## AVIS IRSN N° 2022-00142

**Objet :** EDF – REP – Réacteur n° 3 de Flamanville – INB 167  
**Analyse de l'étude des causes et conséquences des vibrations affectant les groupes motopompes primaires.**

**Réf. :** Lettre ASN - CODEP-DCN-2022-022499 du 11 mai 2022.

**Figure 3 : Bloc-joints**

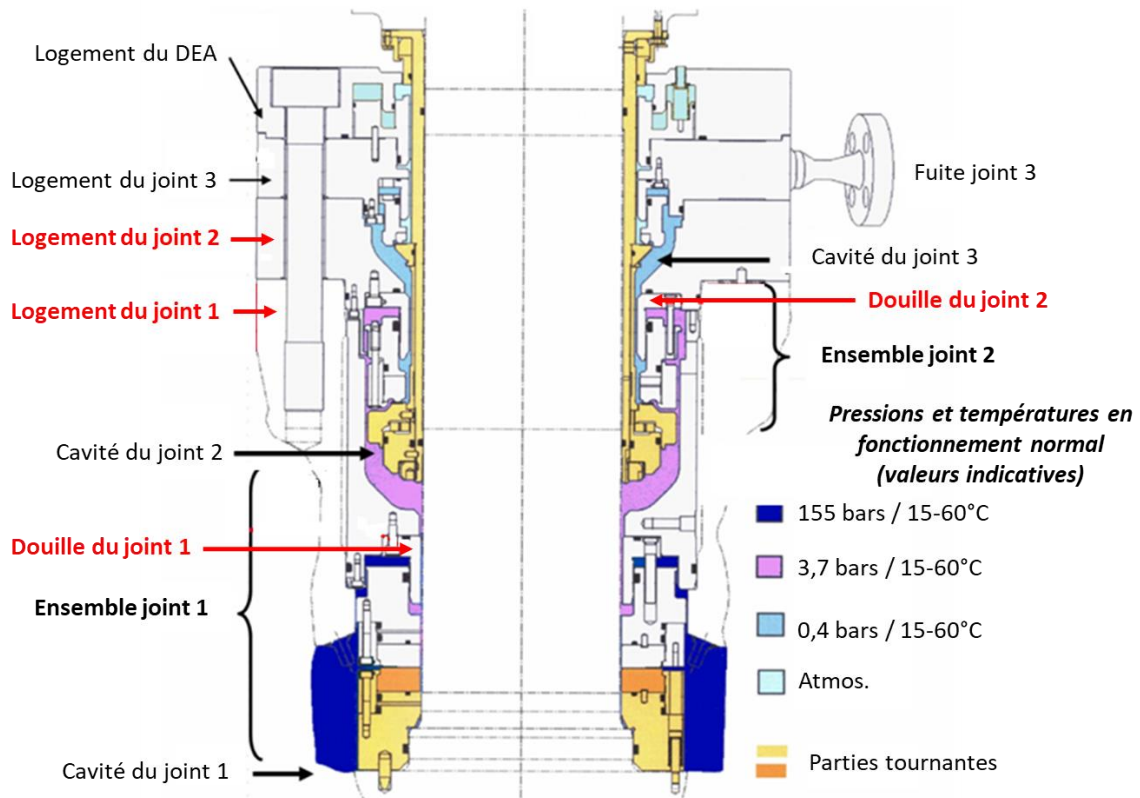
Selon EDF, le joint n° 1 fonctionne avec un jeu entre l'élément flottant et l'élément tournant d'environ 10 µm et la pression de l'eau entre les deux éléments rend leur contact impossible. Ceci permet à EDF de conclure que ces variations de déplacement de l'arbre et ces niveaux vibratoires élevés n'auront pas d'impact sur ces éléments. En ce qui concerne la douille et de la bague de glissement, ce n'est le cas. Celles-ci peuvent en effet être endommagées par les déplacements de l'arbre.

Les joints n° 2 et n° 3 sont dit « *frottants* », ce qui signifie qu'il y a contact entre les différentes faces. Pour ces joints, les vibrations et déplacements de l'arbre entraînent donc des chargements supplémentaires. À la suite des EAC2, l'expertise du joint n° 2 du GMPP n° 3 a montré une usure plus importante qu'attendu. Pour EDF, ceci est dû aux vibrations plus importantes, mais aussi la conséquence du choix du fournisseur pour le matériau graphite. Toutefois, EDF précise que cette usure plus importante n'a pas d'impact sur la tenue du bloc-joints et donc sur la sûreté, mais uniquement sur la durée de vie du bloc-joints qui devra être changé plus fréquemment.

Malgré la suppression du dépassement de critère vibratoire, EDF a poursuivi son analyse de l'impact éventuel d'un point de vue de la sûreté des vibrations de l'arbre moteur d'un GMPP de l'EPR FA3. L'IRSN ne remet pas en cause la sélection par EDF des pièces qui pourraient être affectées par ces phénomènes de fluctuation vibratoire et qui pourraient avoir un impact sur la fonction de sûreté confinement. Pour cela, EDF s'est appuyé sur les valeurs enveloppes des vibrations relevées lors des essais à chaud, afin de vérifier la tenue en fatigue des éléments constituant l'enveloppe du circuit primaires et des éléments servant à la fixation des GMPP. L'analyse menée par EDF permet de conclure qu'il n'y a pas d'impact sur l'intégrité et la stabilité du GMPP. EDF considère également que le risque de fuite au niveau de l'arbre est écarté, mais que la durée de vie du bloc-joints peut être abaissée en raison de frottements plus importants. Néanmoins, cette durée de vie reste supérieure à un cycle d'exploitation. EDF confirmera la durée de vie du bloc-joints après une inspection après un cycle de fonctionnement. L'IRSN partage l'analyse faite par EDF sur l'impact des vibrations sur les GMPP et le circuit primaire et la proposition d'inspection du bloc-joints après un cycle de fonctionnement.

Concernant la tenue du bloc-joints, EDF a prévu d'utiliser un joint graphite d'un autre fournisseur, moins sensible au phénomène d'usure. De plus, EDF contrôlera, après un cycle de fonctionnement, l'intégrité du joint n° 2 ainsi que l'état de la bague de glissement et de la douille du joint n° 1. À l'issue de ce contrôle, EDF établira les préconisations techniques à appliquer aux GMPP.

Les mesures de déplacements et de vibrations, après relaxation des efforts sur le GMPP n° 3, sont plus élevées que prévu mais respectent les critères d'alarme choisis par EDF, critères plus contraignants que ceux de la norme européenne. EDF propose de réduire encore les vibrations et déplacements, lors de l'exploitation de l'EPR FA3. Ainsi, EDF propose d'augmenter le débit d'injection au joint n° 1 du GMPP n° 3 et de le diminuer au joint n° 1 des trois autres GMPP. Le débit d'injection global aux joints sur l'ensemble des GMPP doit en effet rester constant. De même, EDF propose d'ajouter deux critères d'alarme en introduisant un critère de vitesse de dérive pour les vibrations et les déplacements. Ces critères permettront de détecter le caractère cyclique des fluctuations. **L'IRSN partage la proposition d'EDF et considère que ces modifications devraient permettre de ne pas atteindre les critères d'alarme en fonctionnement normal. L'ajout de nouveaux critères d'arrêt est de nature à garantir l'intégrité du GMPP et de son bloc-joints.**
